白山都市計画道路の変更

議第1522号

(松任地区)

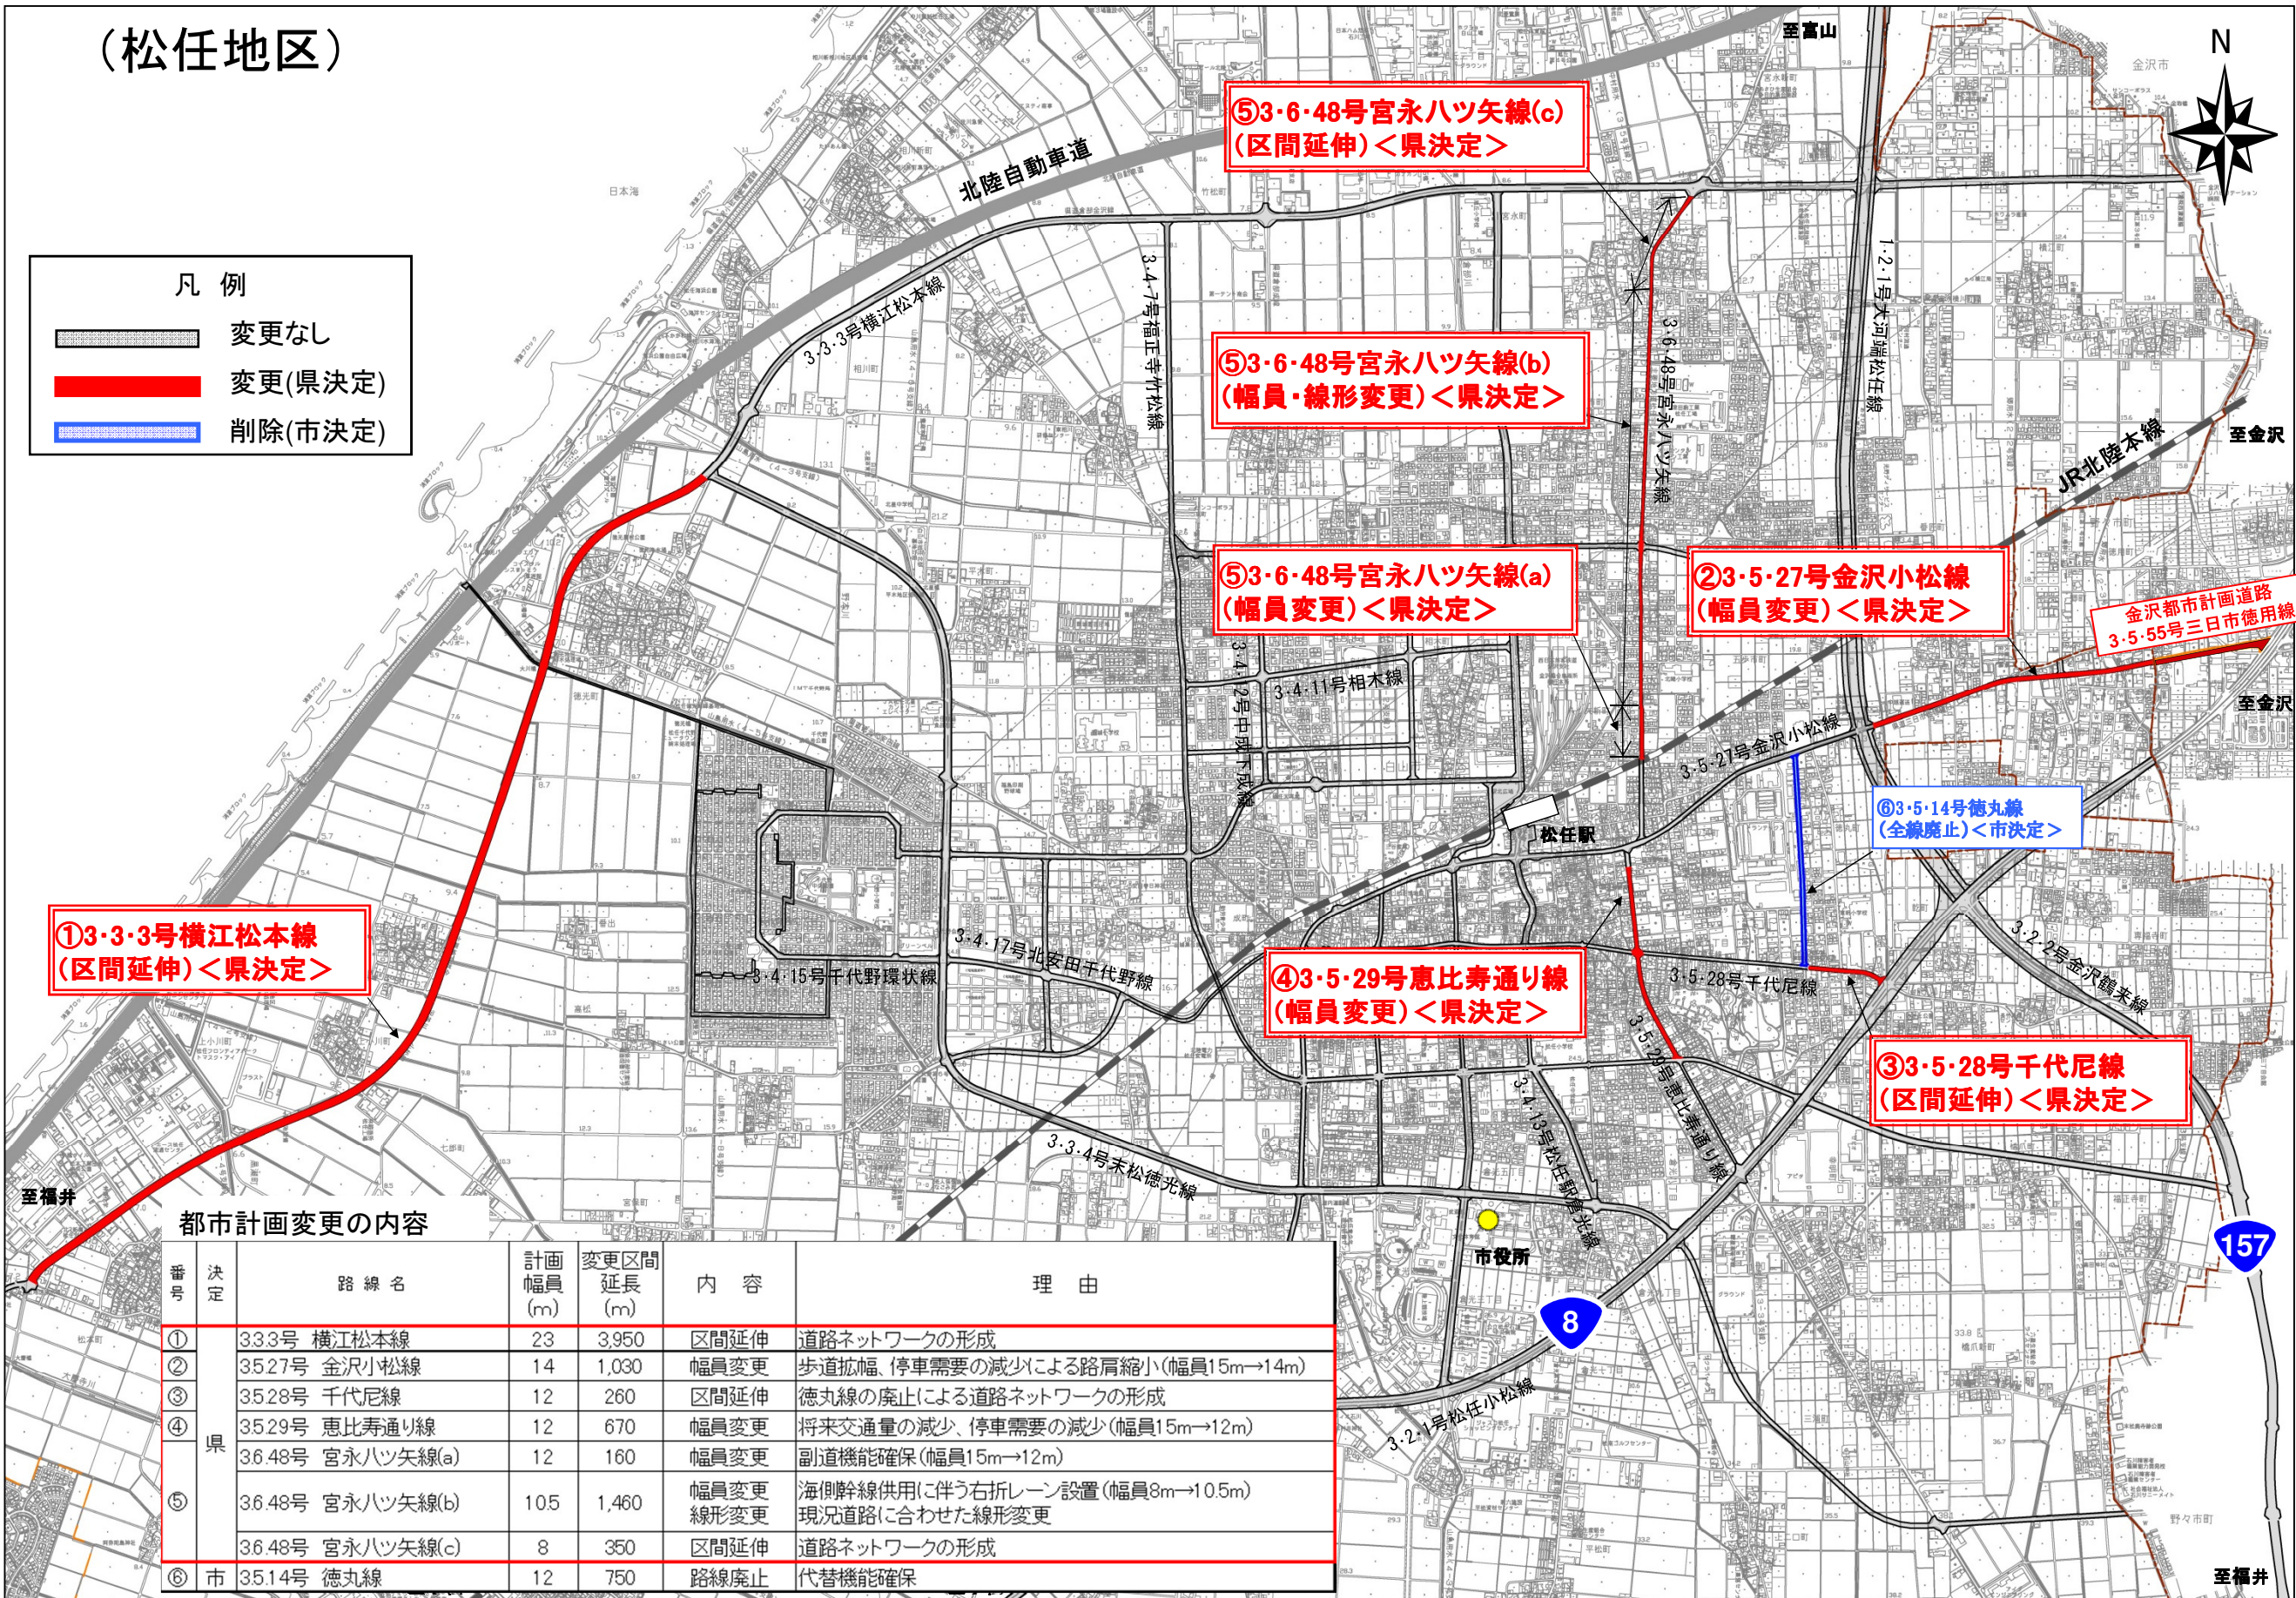
番号	決定	路線名	計画幅員(m)	変更区間延長(m)	内容	理由
①	県	333号 横江松本線	23	3,950	区間延伸	道路ネットワークの形成
②		3527号 金沢小松線	14	1,030	幅員変更	歩道拡幅、停車需要の減少による路肩縮小(幅員15m→14m)
③		3528号 千代尼線	12	260	区間延伸	徳丸線の廃止による道路ネットワークの形成
④		3529号 恵比寿通り線	12	670	幅員変更	将来交通量の減少、停車需要の減少(幅員15m→12m)
⑤		3648号 宮永ハツ矢線(a)	12	160	幅員変更	副道機能確保(幅員15m→12m)
		3648号 宮永ハツ矢線(b)	10.5	1,460	幅員変更 線形変更	海側幹線供用に伴う右折レーン設置(幅員8m→10.5m) 現況道路に合わせた線形変更
		3648号 宮永ハツ矢線(c)	8	350	区間延伸	道路ネットワークの形成
⑥	市	3514号 徳丸線	12	750	路線廃止	代替機能確保
